この通知は、ドライパック工程で使用される湿度インディケータカード (HIC) の変更をお知らせするものです。

この通知は、英語版 (PCN2004-28、バージョン 1.0、2004 年 12 月 6 日発行) を翻訳したものです。

図 1 : 変更前

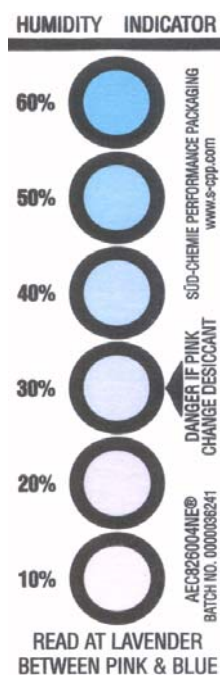
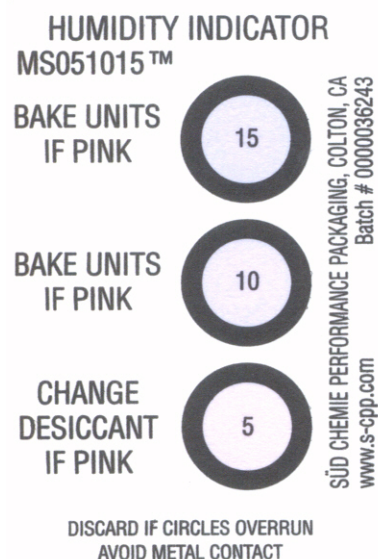
JEDEC の J-STD-033 で定められたドライパックの工業規格に準拠させるため、HIC の表示を 6 段階から 3 段階表示に変更します。この変更は、Q4CY2004 より開始しております。
